Warszawa, dnia 27.06.2014 r.

ZTM-NPZ-NPZ1-2210- 570 -1-14/MKO

**dot.: przetargu nieograniczonego nr 55/2014 na zaprojektowanie i wykonanie remontu rozdzielnic zasilających urządzenia techniczne I linii Metra Warszawskiego.**

Poniżej zdjęcie - widok przełącznicy elektrycznej RT3 dla potrzeb teletechnicznych w pomieszczeniu 400 na stacji A11 (Politechnika) metra.

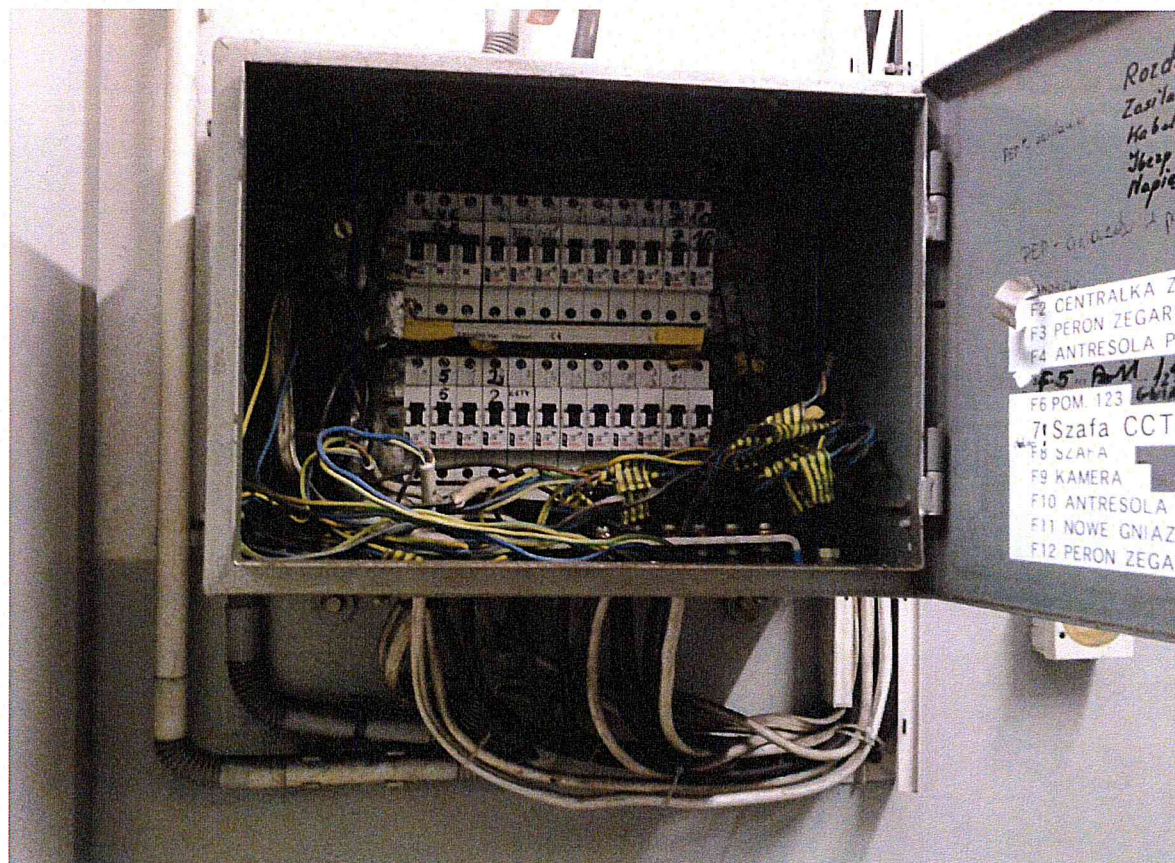
Prosimy o podanie danych dla rozdzielnic na stacji Politechnika (w czasie wizji nie pokazano). Ile szt rozdzielnic do wymiany obejmuje zakres zamówienia?

Zakres prac zgodny z opisem zawartym w PFU.
